福建一建·下洋院子

建筑方案设计变更

2022.11

设计修改通知单

2-1#楼三层局部平面图一
(变更前)

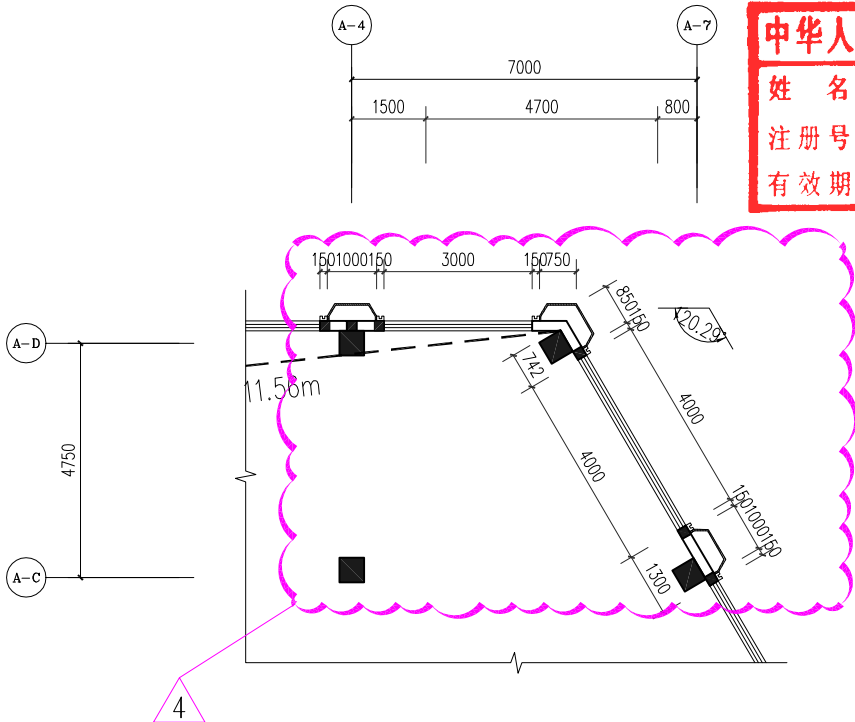
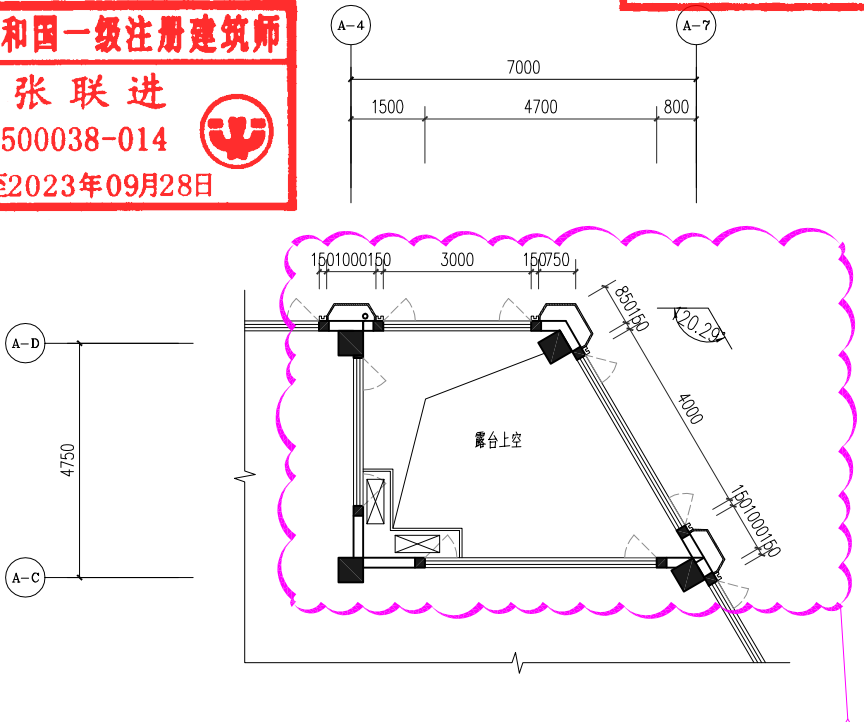
4. 三层平面图A-4至A-7轴交A-C轴至A-D轴商业格局修改，外轮廓相应修改。（详见附图2-1#楼三层局部平面图一）

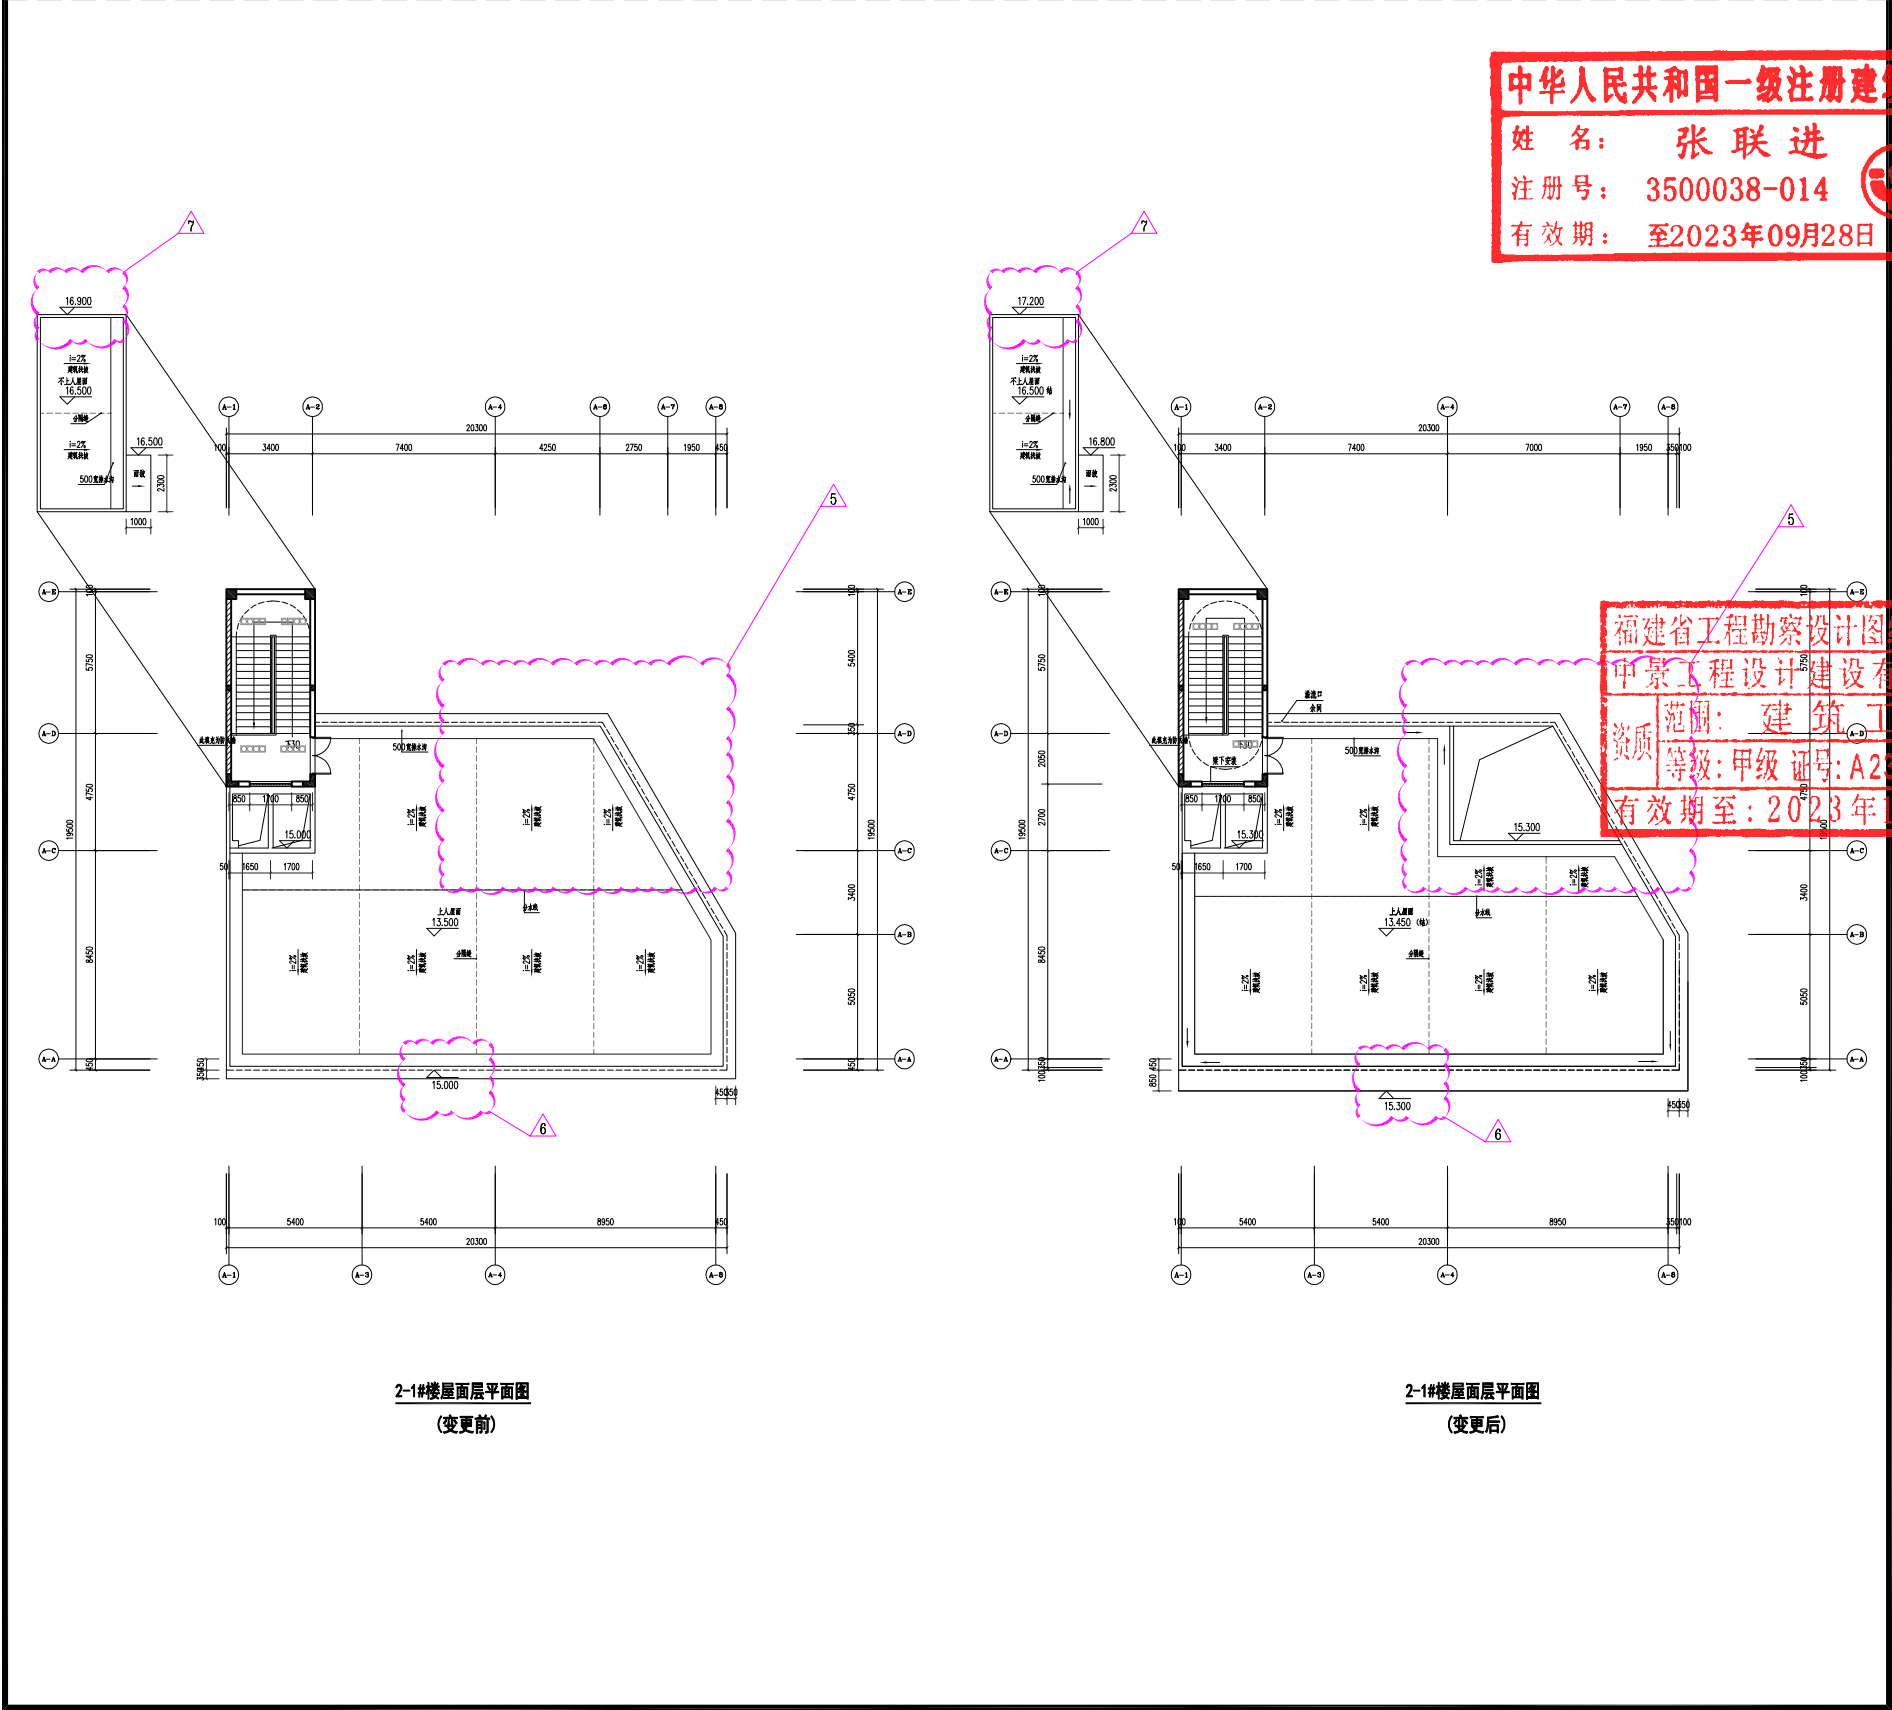
5. 屋面层平面图A-4至A-7轴交A-C轴至A-D轴外轮廓修改。（详见附图2-1#楼屋面层平面图）
6. 屋面层平面图女儿墙高度修改。（详见附图2-1#楼屋面层平面图）
7. 梯间屋面女儿墙高度修改。（详见附图2-1#楼屋面层平面图）

A-1~A-8轴立面图
(变更前)

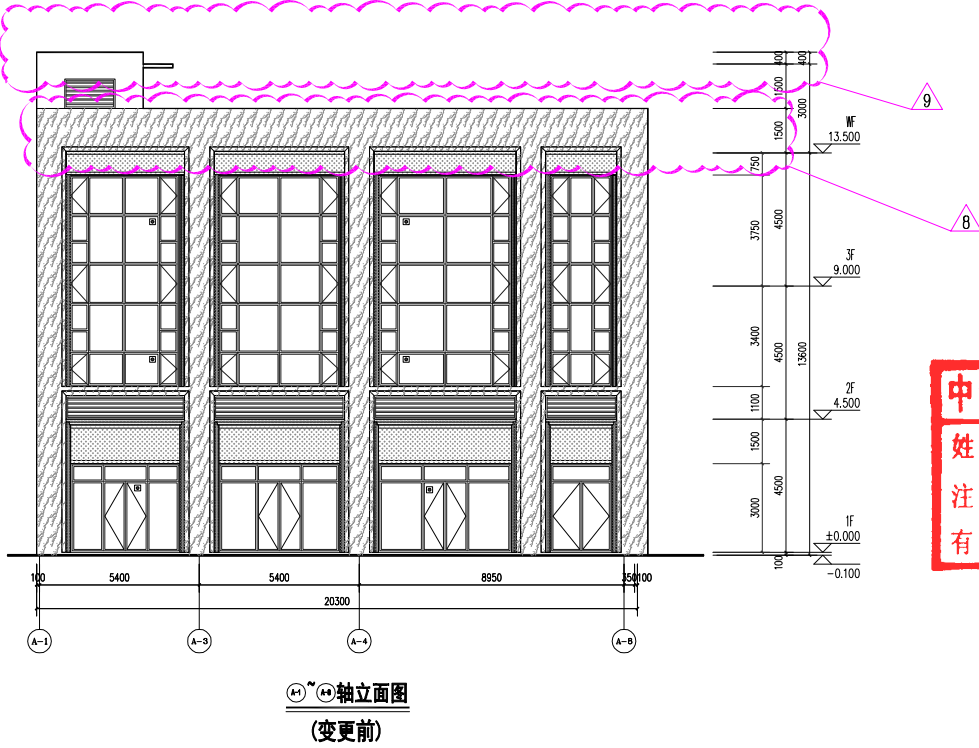
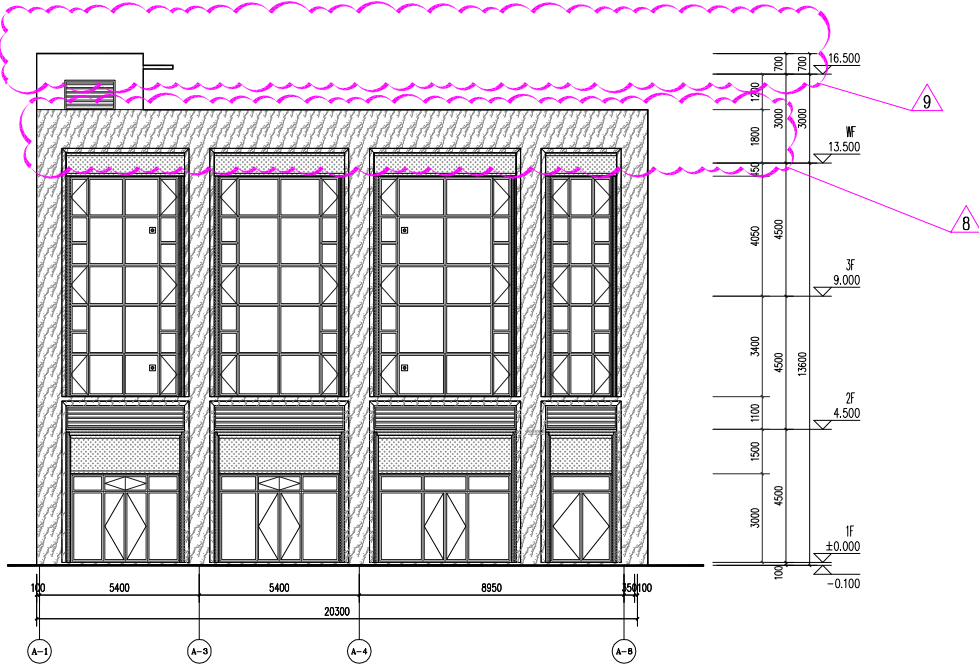
- 8、A-1~A-8轴立面图屋顶女儿墙高度修改（详见附图2-1#楼A-1~A-8轴立面图）
- 9、A-1~A-8轴立面图梯间屋面女儿墙高度修改（详见附图2-1#楼A-1~A-8轴立面图）

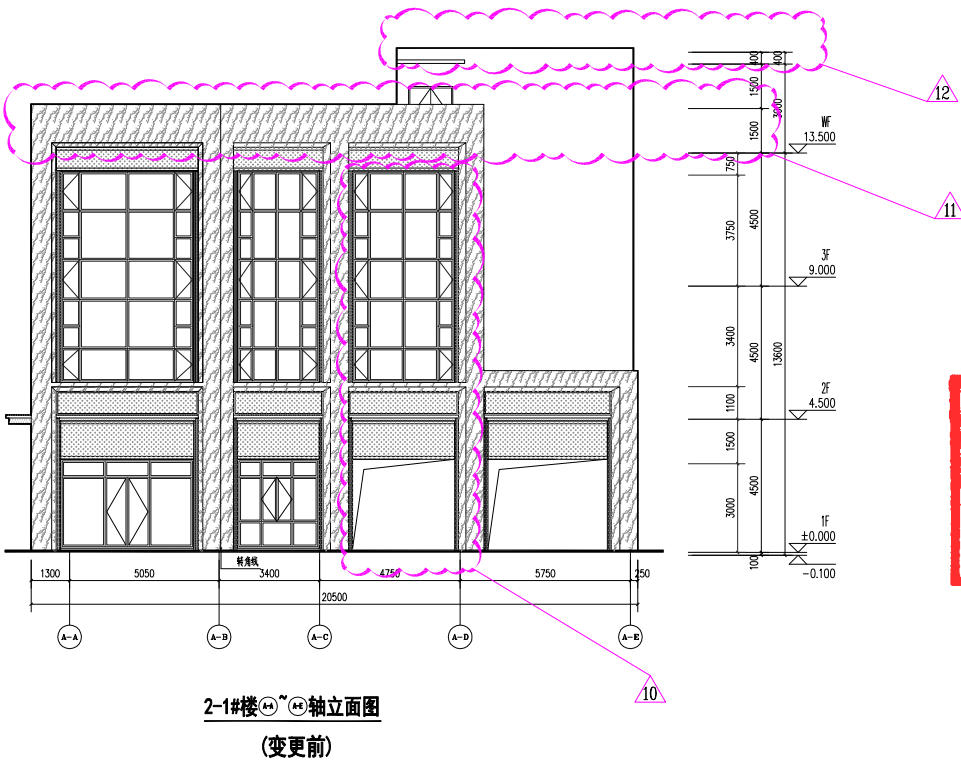
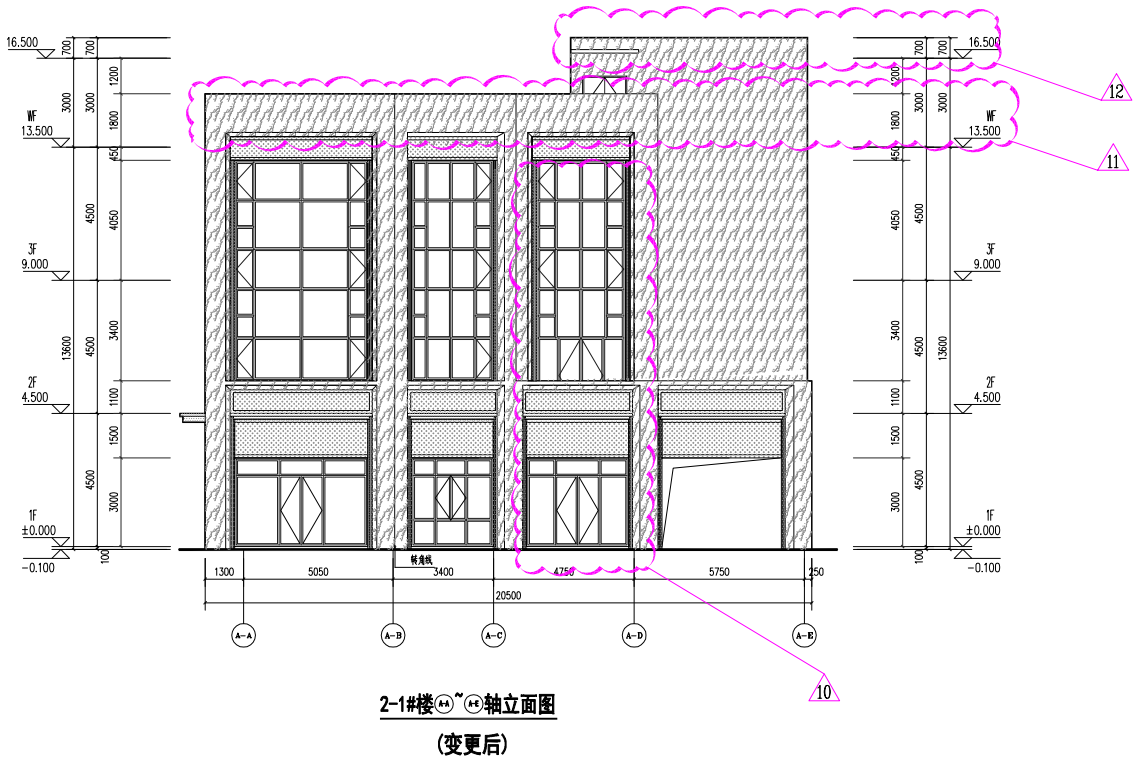
10. ①~④轴立面门窗样式修改（详见附图2-1#楼①~④轴立面图）
11. ①~④轴立面图屋顶女儿墙高度修改（详见附图2-1#楼①~④轴立面图）
12. ①~④轴立面图梯间屋面女儿墙高度修改（详见附图2-1#楼①~④轴立面图）

2-1#楼④~⑤轴立面图
(变更前)

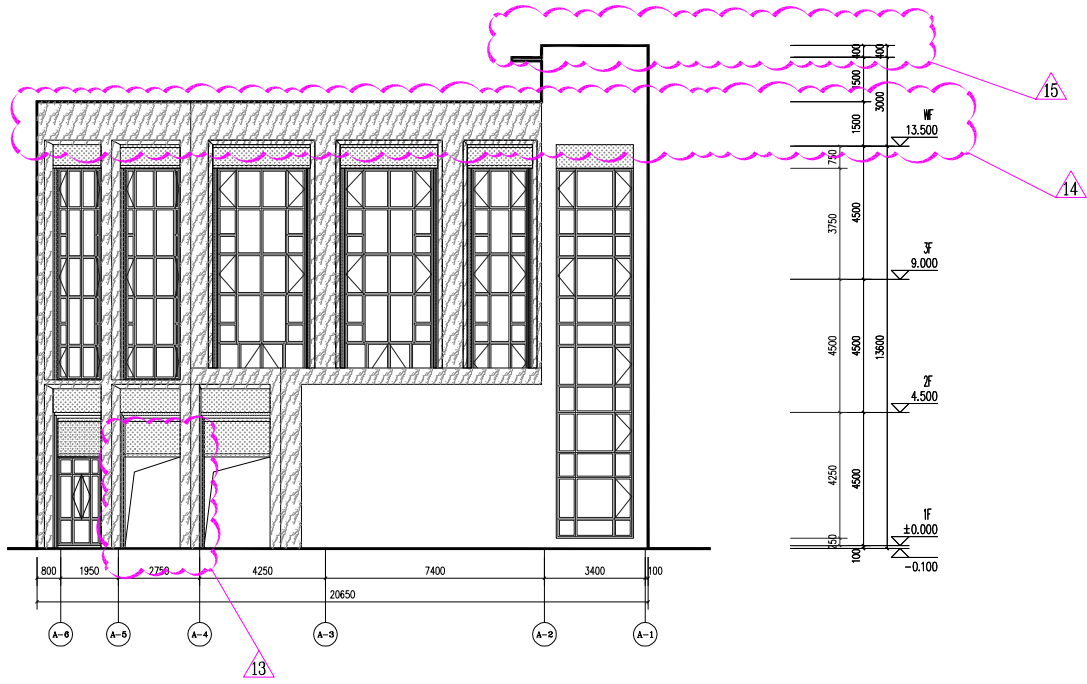
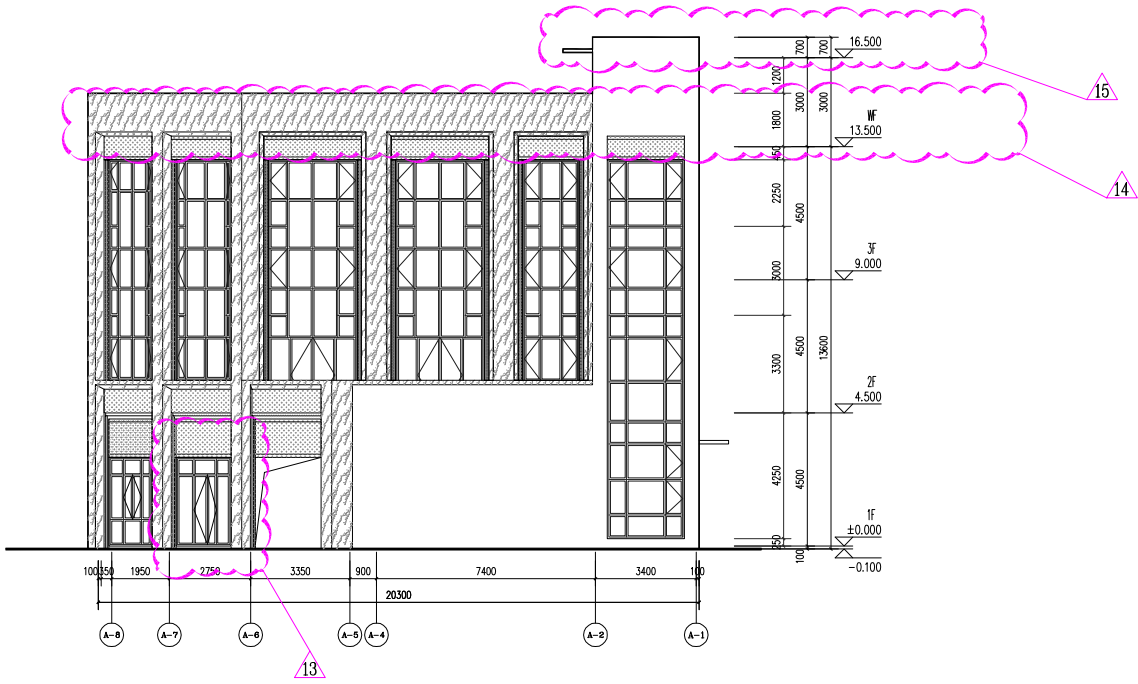
13. ④~⑤轴立面门窗样式修改（详见附图2-1#楼④~⑤轴立面图）
- 14、④~⑤轴立面图屋顶女儿墙高度修改（详见附图2-1#楼④~⑤轴立面图）
- 15、④~⑤轴立面图梯间屋面女儿墙高度修改（详见附图2-1#楼④~⑤轴立面图）

2-1#楼1-1剖面图
(变更前)

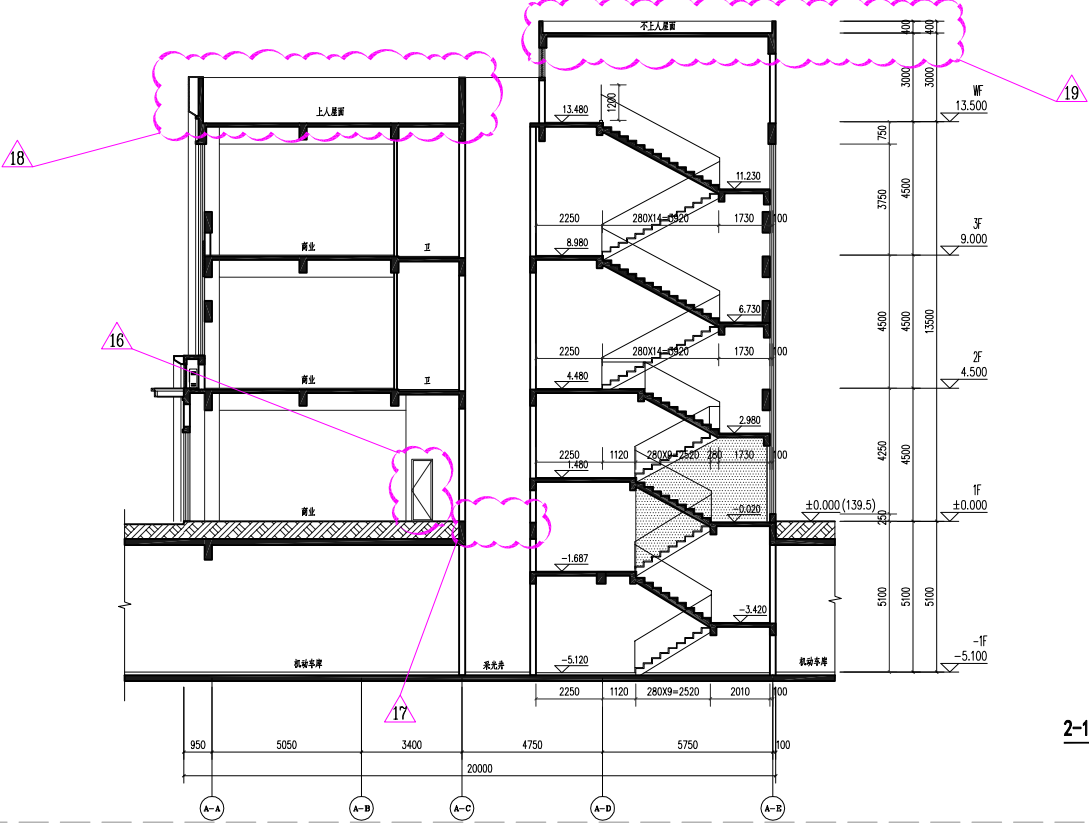
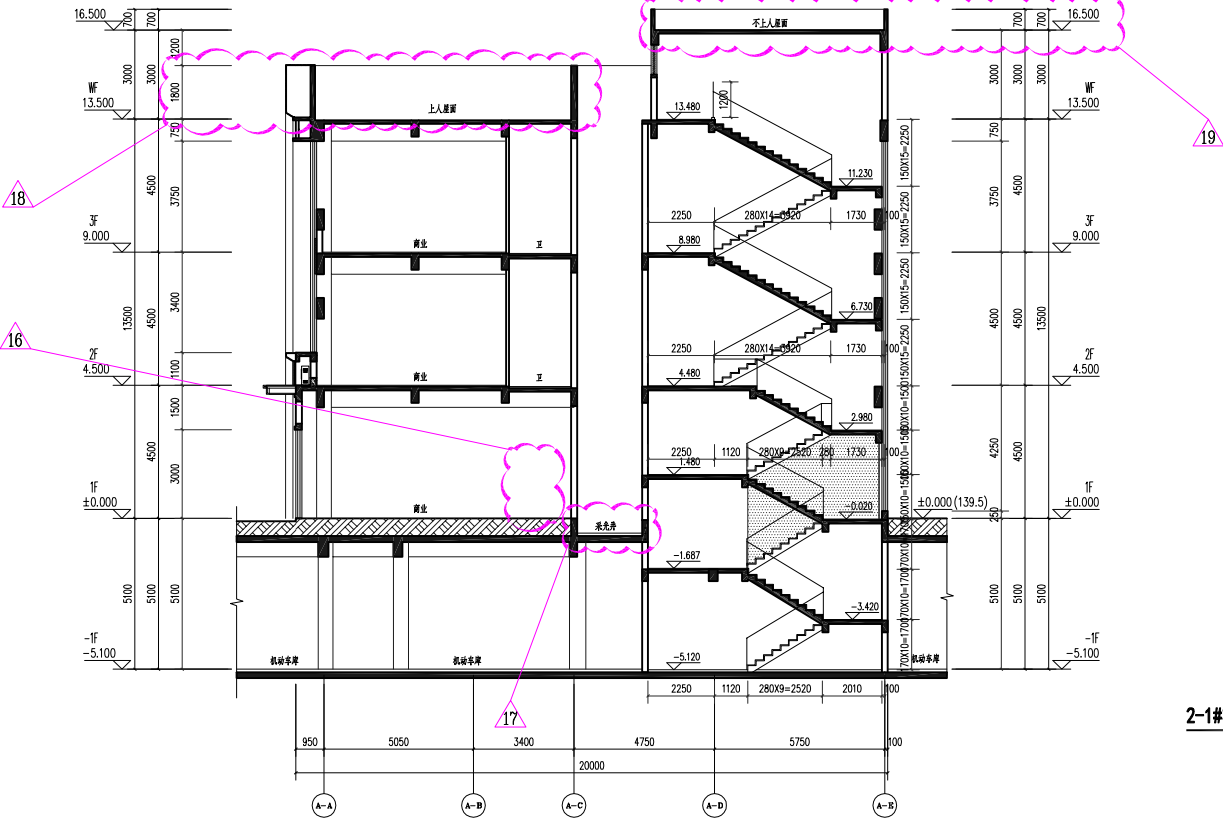
16、1-1剖面图取消门（详见附图、2-1#楼1-1剖面图）

17、1-1剖面图原图纸表达错误采光井不下地下室（详见附图、2-1#楼1-1剖面图）

18、1-1剖面图屋顶女儿墙高度修改（详见附图、2-1#楼1-1剖面图）

19、1-1剖面图梯间屋面女儿墙高度修改（详见附图、2-1#楼1-1剖面图）
